平成31年1月16日風力部会資料

(仮称) つがる洋上風力発電事業
環境影響評価方法書
補足説明資料

株式会社グリーンパワーインベストメント

図10 食物連鎖図

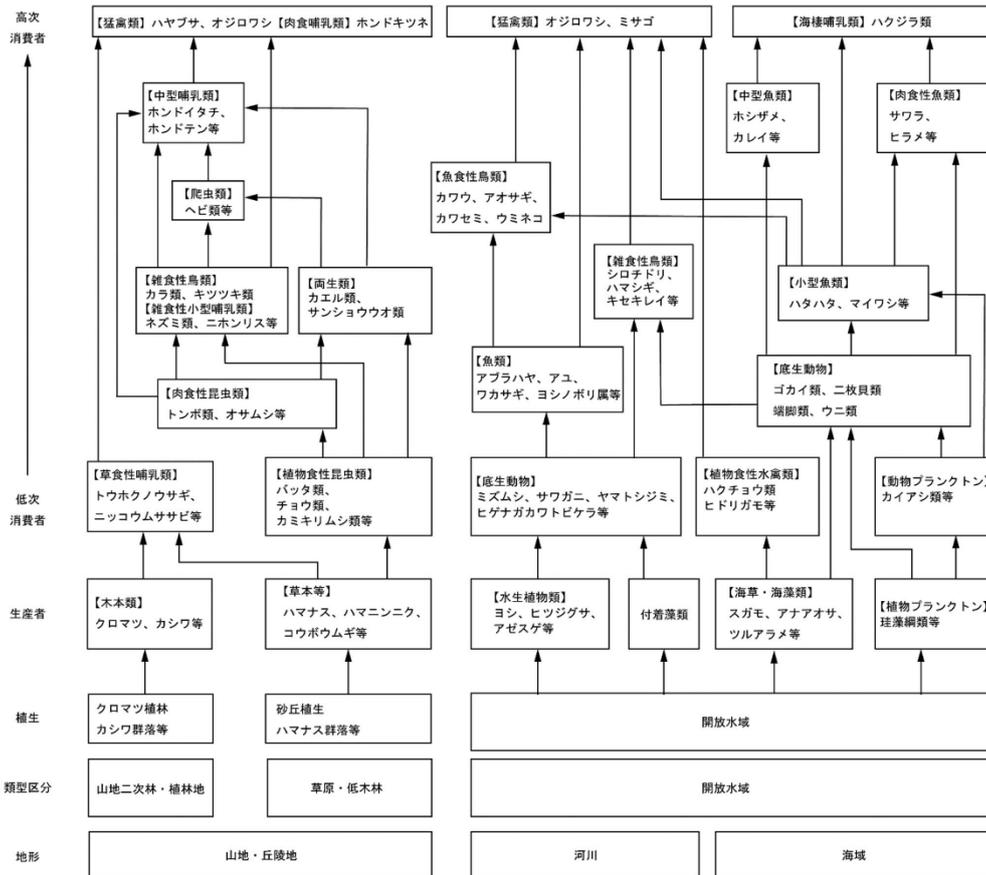
10. 食物連鎖図について【河野部会長】 <131 ページ>

現況の生態系について、陸域～洋上を包含する食物連鎖図を作成されたい。

(事業者見解)

次ページ 図10に食物連鎖図を示します。
